改善箇所説明図

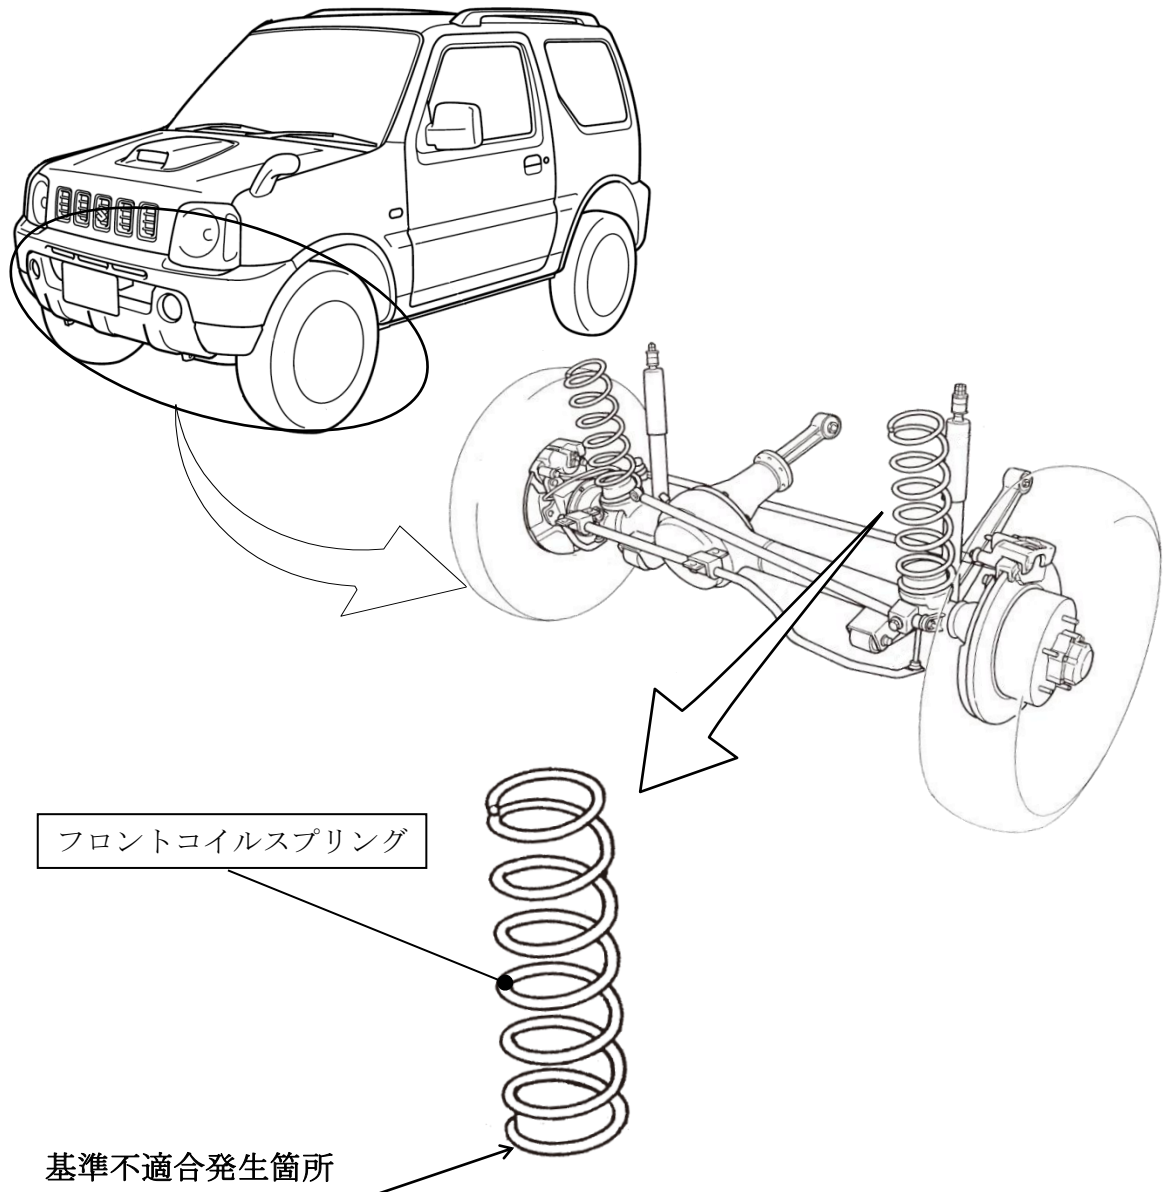
フロントサスペンションにおいて、コイルスプリングの鋼材に対する塗料の密着性が不足しているため、砂や小石を噛み込んだ場合に、塗装が剥がれやすく、腐食が早期に進行するものがある。そのため、最悪の場合、コイルスプリングが折損するおそれがある。

全車両、フロントコイルスプリングを対策品に交換する。

識別：IDプレートに緑色のシールを貼付する。
